Tarnobrzeg, dnia 7 stycznia 2021 r.

Znak postępowania: **SOSiZK.271.14.2020**

dotyczy: przetargu nieograniczonego pn. „**Dostawa i montaż instalacji fotowoltaicznych, instalacji kolektorów słonecznych, kotłów na biomasę oraz pomp ciepła na terenie Gminy Dubiecko, Gminy Krzywca, Gminy Miejskiej Dynów i Gminy Bircza**”.

Zestaw pytań z dnia 08.12.2012

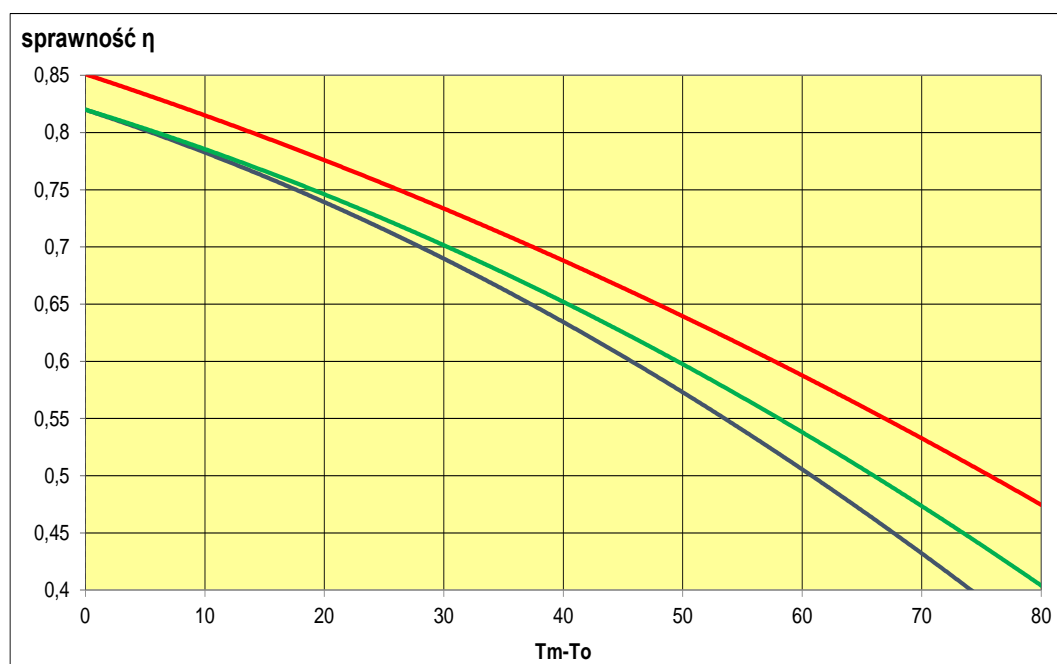
Pytanie 2B - Zamawiający badał dostępność na rynku kolektorów słonecznych o sprawności optycznej kolektora słonecznego w odniesieniu do apertury 84,6% lub więcej i posiada pewność, iż kolektory o tych parametrach są produkowane przez więcej niż jednego producenta, a tym samym, że sformułowanie takiego kryterium nie ogranicza uczciwej konkurencji?

Dodatkowymi parametrami opisującymi wydajność kolektora są współczynniki a1 i a2 które pozwalają na określenie jak sprawność w kolektorze zmienia się podczas rzeczywistej pracy kolektorów, gdzie:

a1- współczynnik liniowych strat ciepła,

a2- współczynnik kwadratowych (nieliniowych) strat ciepła.
